# COMUNE DI GISSI

## Modulo per la presentazione delle osservazioni per i piani/programmi/progetti sottoposti a procedimenti di valutazione ambientale di competenza statale

**(ID:11186) Progetto per la realizzazione di un impianto per la produzione di energia mediante lo sfruttamento del vento nel territorio comunale di Cupello, Scerni, Furci, Monteodorisio, Gissi e Atessa, loc. Collechiesi (CH), di potenza nominale pari a 40,5 MW. Proponente: Furci Collechiesi S.r.l. - Osservazioni -**

Figura 1. Comuni abruzzesi (codici ISTAT) e presenza della Ghiandaia marina (2011-2013).

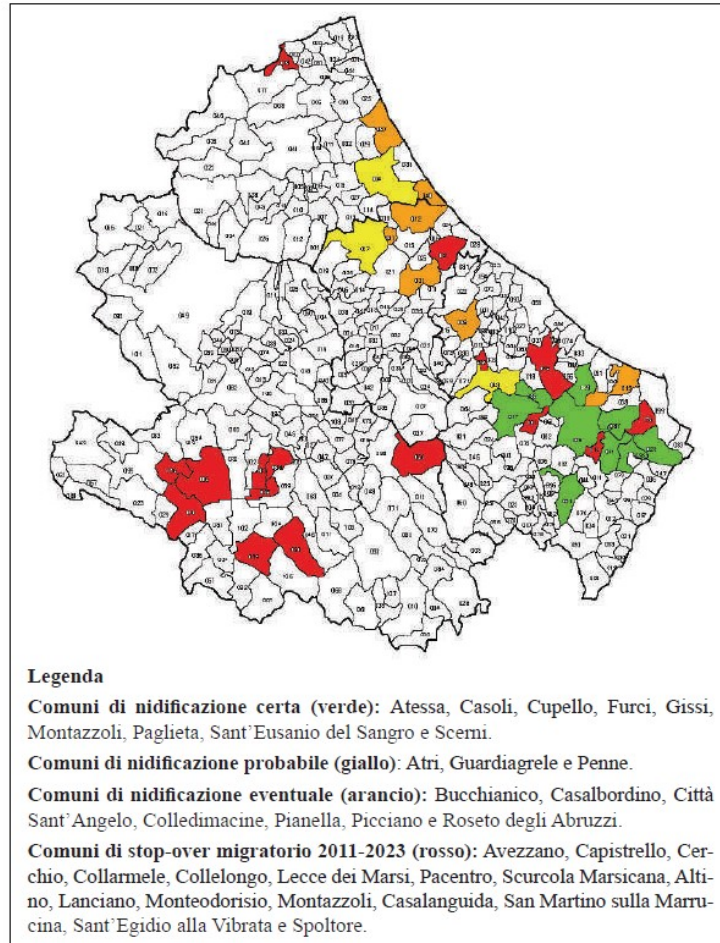
Nell'elaborato riferito allo studio faunistico si evidenzia che la presenza di alcune specie, quali: volpi, istrice, ricci, tasso, sia sottostimata così come l'importanza che gli stessi ricoprono nell'ecosistema territoriale. L'interferenza dell'impianto eolico con gli spostamenti del Nibbio Reale, si vedano i risultati dei censimenti presenti in letteratura. Inoltre, non viene menzionata la presenza rilevante e la nidificazione della Ghiandaia marina per la quale sono previste misure speciali di conservazione per quanto riguarda l'habitat come da Direttiva uccelli 2009/147/CE. A tal proposito si veda videodocumentario "La finestra nel cielo", estate 2022 tenutosi nel territorio attiguo comune di Furci a cura della regia di Ferdinando Di Fabrizio e lo studio riportato su: Alula- Rivista di ornitologia Vol. 30 (1-2) -2023";

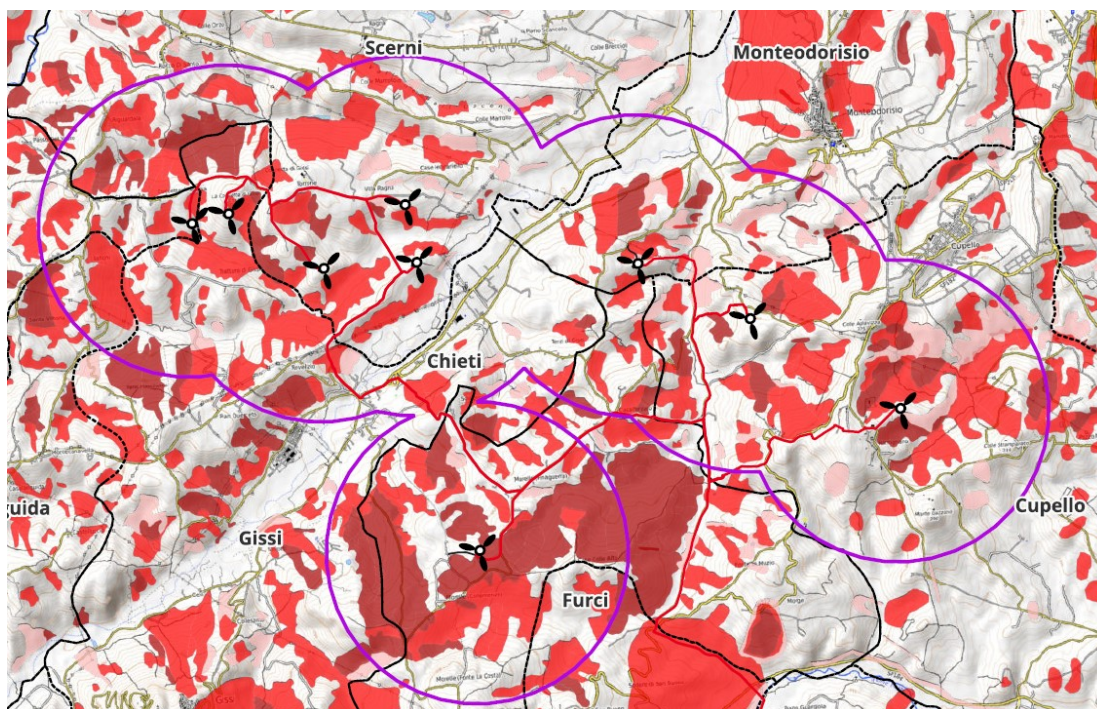
Come si evince dalle cartografie allegare gli aerogeneratori sono in prossimità dei tratturi Centurelle-Montesecco e Cupello-Lanciano. In particolare:

- l’aerogeneratore Cup2 si trova a distanza di circa 300 mt dal tratturo Lanciano-Cupello;
- gli aerogeneratori Ate1, Sce3, Fur1 e Gis1 sono a distanza minore di 1 km dal tratturo Montesecco-Centurelle;
- l’aerogeneratori Sce1 si trova a distanza minore di 2 km mentre Sce2 a distanza minore di 3 km dal tratturo Montesecco-Centurelle;

- l'aerogeneratore Mod1 a distanza minore di 2 km e Cup1 a distanza minore di 2 km dal tratturo Lanciano-Cupello;

Inoltre, come già indicato a pag. 16 della relazione geologica, il cavidotto incrocia più volte il tratturo Centurelle-Montesecco e una volta il tratturo Lanciano-Cupello.

**Quanto riportato sopra è in contrasto con il D.L. 13/2023, convertito in Legge 41/2023 e in particolare l'articolo 47, che individua una fascia di rispetto per i beni culturali sottoposti a tutela diretta (art. 10 D.Lgs 42/2004 e ss.mm.ii.) di 3 km dal perimetro degli impianti eolici e 500 m per gli impianti fotovoltaici.**

Metanodotto Abruzzo energia

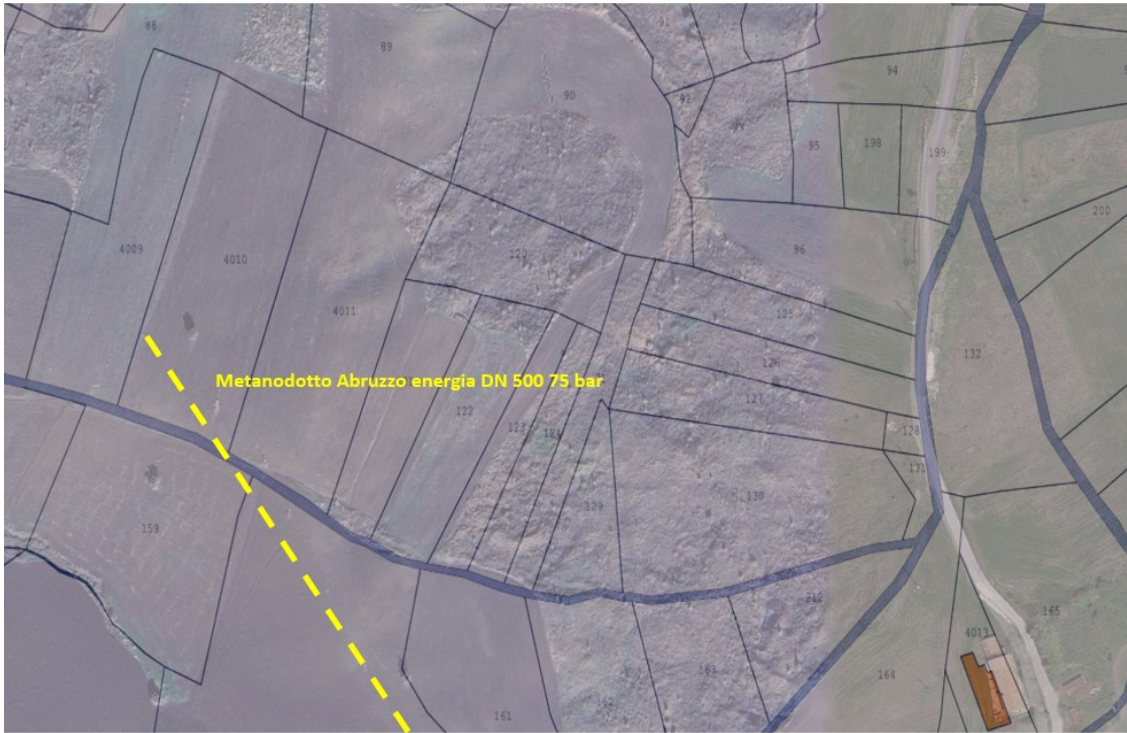
**7) Rischio rilevante per interferenza dell'aerogeneratore con metanodotto di allacciamento alla centrale termoelettrica Abruzzo energia di Gissi DN 500 (20'') p= 75 bar**

L'aerogeneratore di Furci è posto nelle immediate vicinanze del metanodotto indicato in figura pertanto non rispetta i criteri di sicurezza imposti dalla normativa vigente in quanto la pericolosità del metanodotto impone vincoli stringenti per la realizzazione di opere.

Figura 3. Sovrapposizione dei due impianti in evidenza

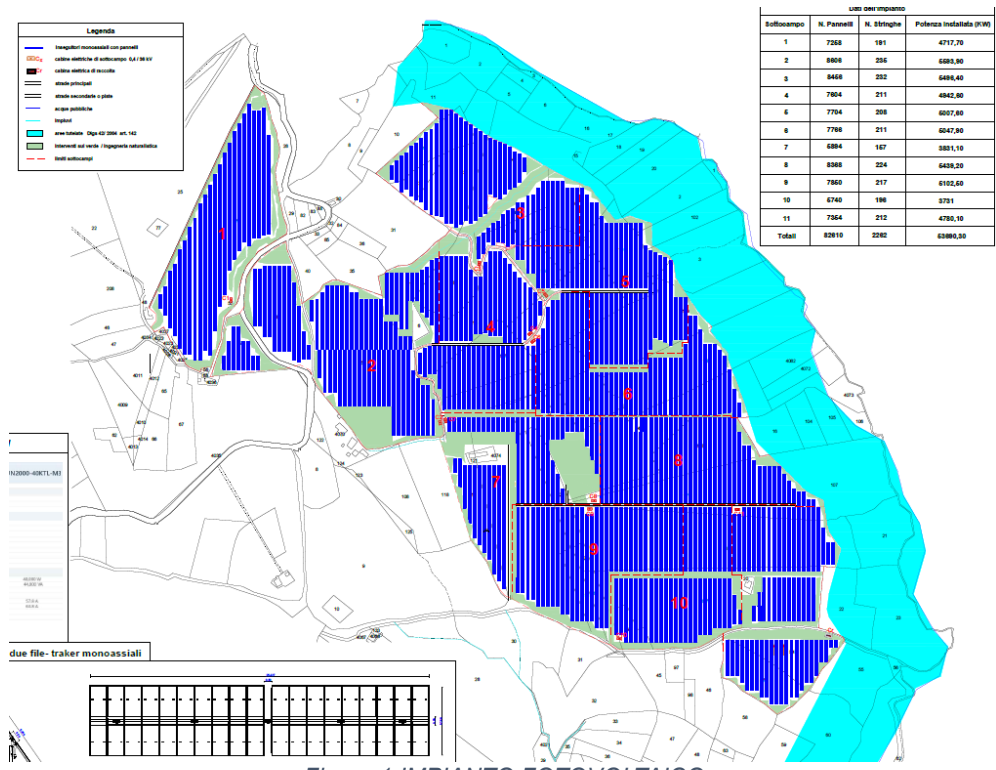
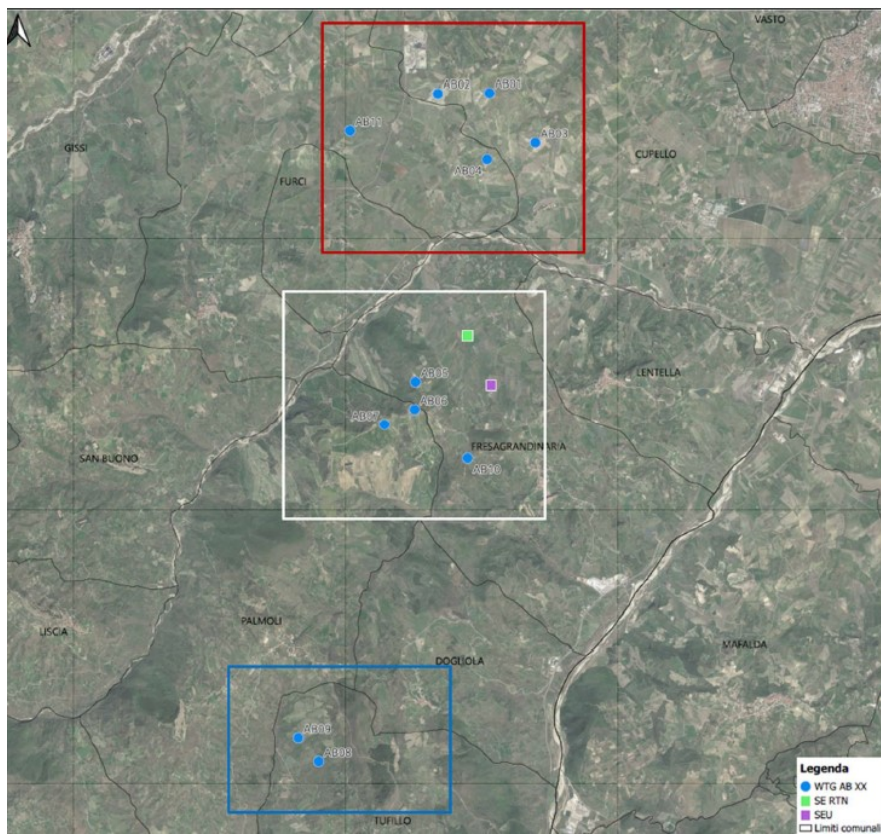
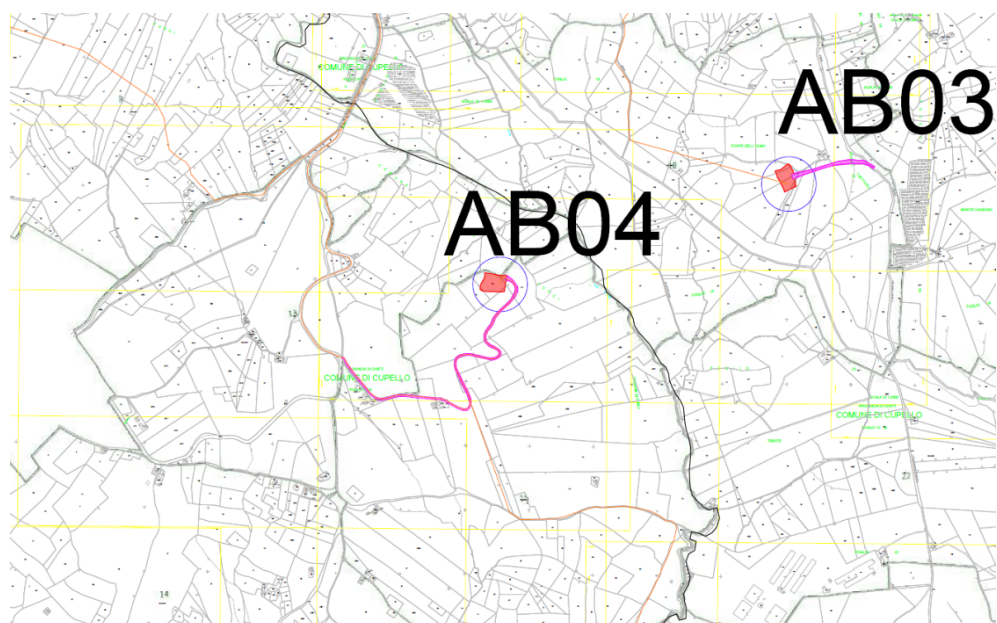
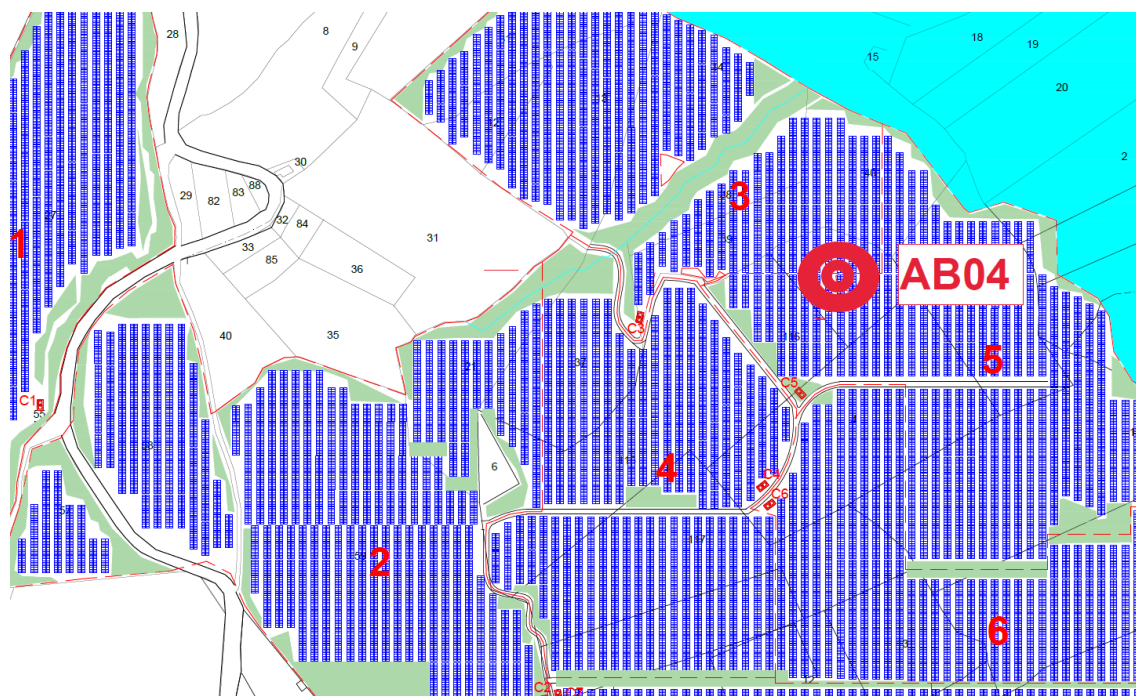
### **a) Sovrapposizione interventi tra la proposta in oggetto (ID:9706) Realizzazione e gestione di un impianto fotovoltaico della potenza nominale di 53.69MW con relative opere di connessione alla rete elettrica nazionale nel comune di Furci proposta da ARAN 1 S.r.l. e la proposta di Prime S.r.l. denominato “Parco Eolico Abruzzo” (ID:10644)**

Con le immagini seguenti si vuole evidenziare che il progetto di impianto fotovoltaico (ID:9706) proposto da ARAN 1 S.r.l. va anche a sovrapporsi al progetto “Parco Eolico Abruzzo” (ID:10644) presentato da Sviluppo Prime Srl al MITE.

*Figura 5. Ubicazione impianto fotovoltaico ID: 8339*

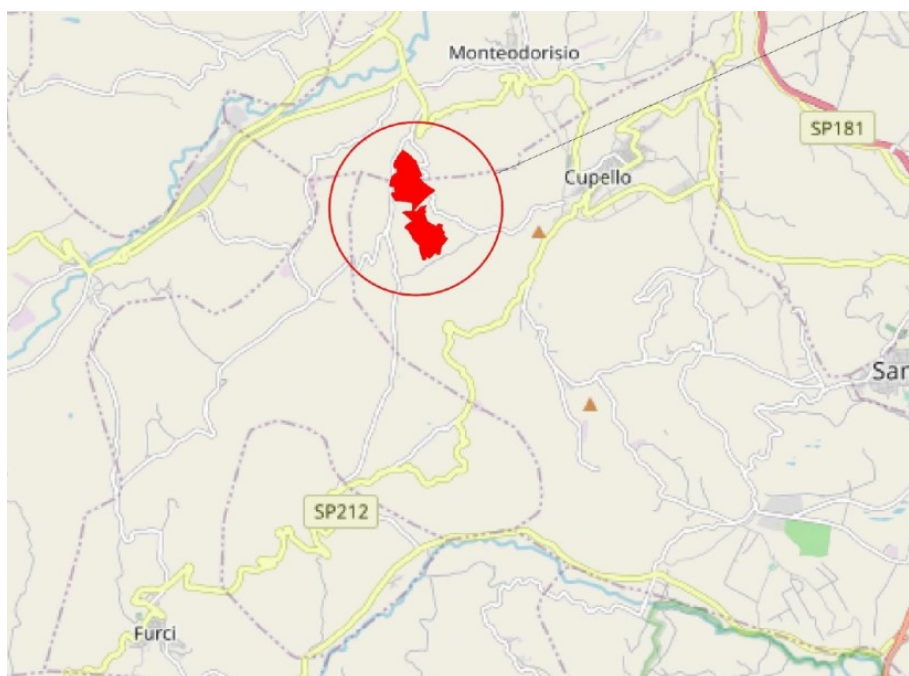
**c) Progetto di un impianto agro-fotovoltaico a terra della potenza pari a 24 MW e delle relative opere di connessione alla RTN, da realizzarsi nel territorio dei Comuni di Cupello (CH) e Monteodorisio (CH). (ID:8339)**

La seguente immagine mostra la posizione dell'impianto indicato sul territorio del comune di Cupello e Monteodorisio ma nelle immediate vicinanze del territorio comunale di Furci e dell'impianto fotovoltaico oggetto di queste osservazioni.

In conclusione, si vuole evidenziare come in quest'area si sta concentrando un notevole numero di progetti infrastrutturali che non tengono per nulla conto del concetto stesso di transizione ecologica, considerando che questa deve essere realizzata in maniera armoniosa e integrata con il contesto naturale, socio-culturale, il benessere umano, floro-faunistico e il valore socio-naturale del paesaggio valutando obiettivamente il rapporto costi-benefici.

Figura 1. Comuni abruzzesi (codici ISTAT) e presenza della Ghiandaia marina (2011-2013).

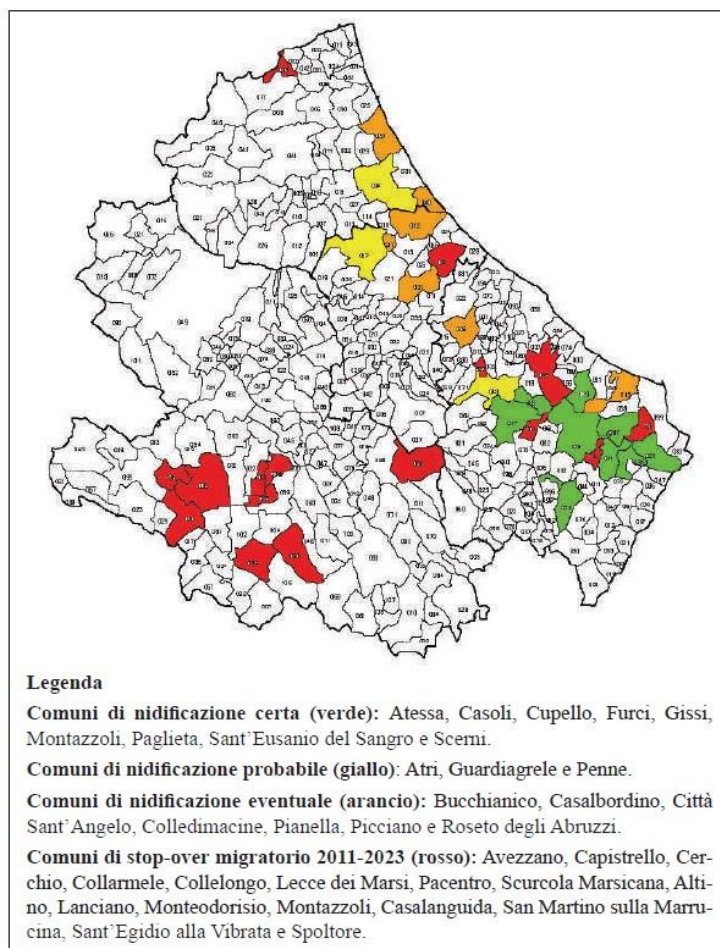
Nell'elaborato riferito allo studio faunistico si evidenzia che la presenza di alcune specie, quali: volpi, istrice, ricci, tasso, sia sottostimata così come l'importanza che gli stessi ricoprono nell'ecosistema territoriale. L'interferenza dell'impianto eolico con gli spostamenti del Nibbio Reale, si vedano i risultati dei censimenti presenti in letteratura. Inoltre, non viene menzionata la presenza rilevante e la nidificazione della Ghiandaia marina per la quale sono previste misure speciali di conservazione per quanto riguarda l'habitat come da Direttiva uccelli 2009/147/CE. A tal proposito si veda videodocumentario "La finestra nel cielo", estate 2022 tenutosi nel territorio attiguo comune di Furci a cura della regia di Ferdinando Di Fabrizio e lo studio riportato su: *Alula- Rivista di ornitologia Vol. 30 (1-2) -2023*;

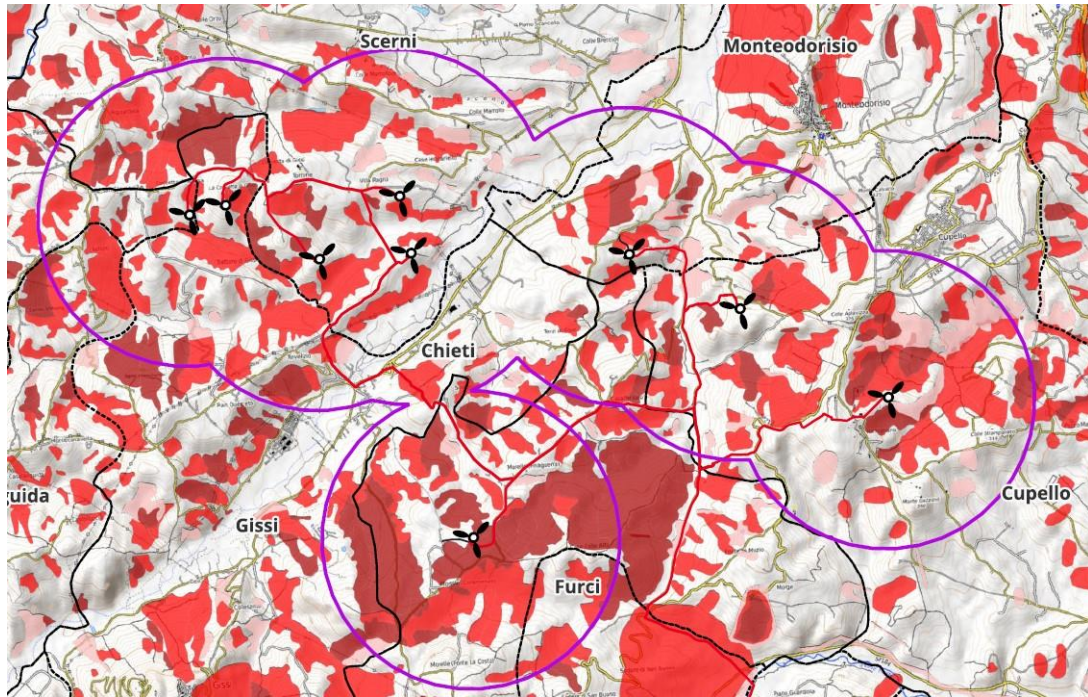
Come si evince dalle cartografie allegare gli aerogeneratori sono in prossimità dei tratturi Centurelle-Montesecco e Cupello-Lanciano. In particolare:

- l'aerogeneratore Cup2 si trova a distanza di circa 300 mt dal tratturo LancianoCupello;
- gli aerogeneratori Ate1, Sce3, Fur1 e Gis1 sono a distanza minore di 1 km dal tratturo Montesecco-Centurelle;
- l'aerogeneratori Sce1 si trova a distanza minore di 2 km mentre Sce2 a distanza minore di 3 km dal tratturo Montesecco-Centurelle;
- l'aerogeneratore Mod1 a distanza minore di 2 km e Cup1 a distanza minore di 2 km dal tratturo Lanciano-Cupello;

Inoltre, come già indicato a pag. 16 della relazione geologica, il cavidotto incrocia più volte il tratturo Centurelle-Montesecco e una volta il tratturo Lanciano-Cupello.

**Quanto riportato sopra è in contrasto con il D.L. 13/2023, convertito in Legge 41/2023 e in particolare l'articolo 47, che individua una fascia di rispetto per i beni**

Metanodotto Abruzzo energia

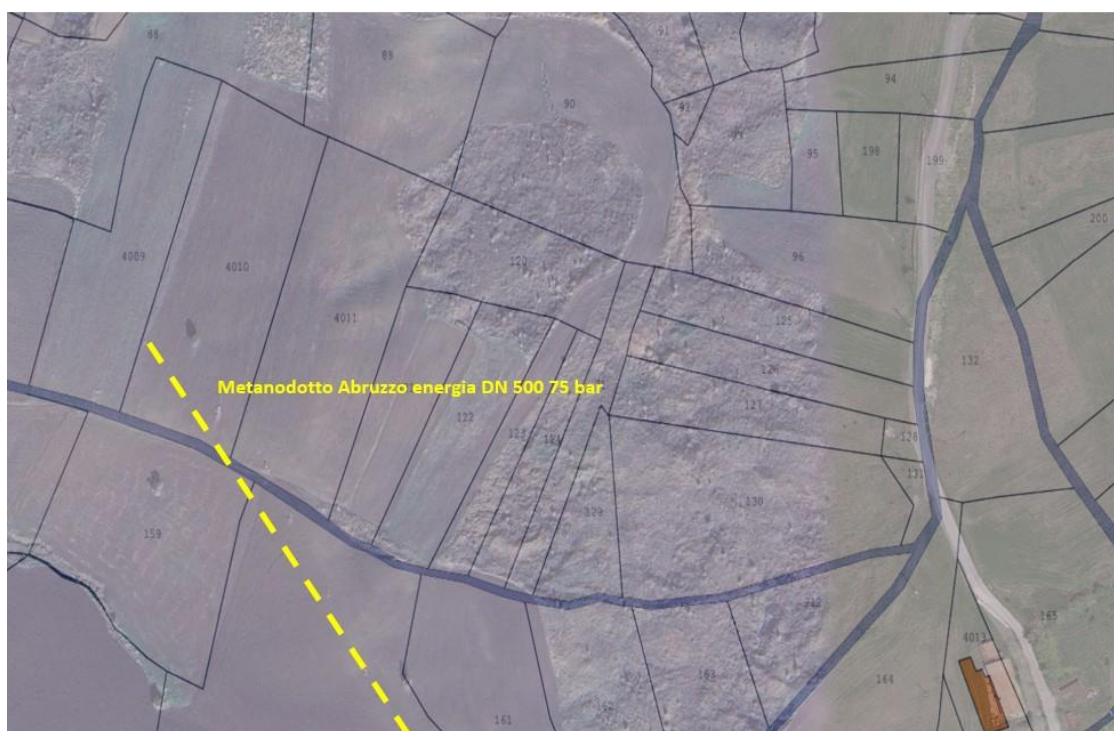
### 6) Rischio rilevante per interferenza dell'aerogeneratore con metanodotto di allacciamento alla centrale termoelettrica Abruzzo energia di Gissi DN 500 (20") p= 75 bar

L'aerogeneratore di Furci è posto nelle immediate vicinanze del metanodotto indicato in figura pertanto non rispetta i criteri di sicurezza imposti dalla normativa vigente in quanto la pericolosità del metanodotto impone vincoli stringenti per la realizzazione di opere.
